## 3. Preis/3rd Prize Arno Puy · Gerhard Müntinga, Bad Arolsen · Ines Schulz, Kassel

Auszug aus der Preisgerichtsbeurteilung

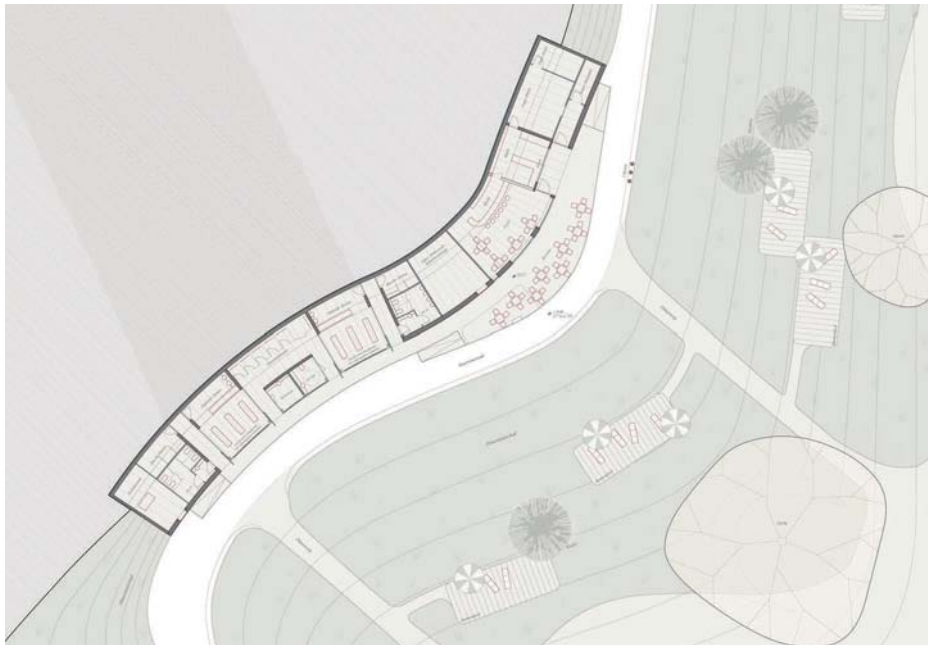
So einleuchtend im Grundriss das Konzept des Riegels mit nur einer Orientierung ohne Rückseite erscheint, so kritisch entwickelt sich eine zu kleinteilige, zerklüftete Architektur in der Ansicht. Die Wahl von Corten-Stahl als Fassadenbekleidung wird als wenig angemessen beurteilt.

Die vielen Außenflächen des Gebäudeentwurfes mit Erdberührung werden aufwändige Maßnahmen zur Baukonstruktion und Abdichtung nach sich ziehen. Insbesondere die zerklüftete Dachlandschaft mit Oberlichtern und vielen Einschnitten wird hinsichtlich der Wartungs- und Betriebskosten als problematisch bewertet. Die Anmutung der Architektur verspricht wenig Innovation. Es sind keine besonderen Maßnahmen zur Umsetzung eines angepassten, nachhaltigen Gebäudekonzeptes zu erkennen.
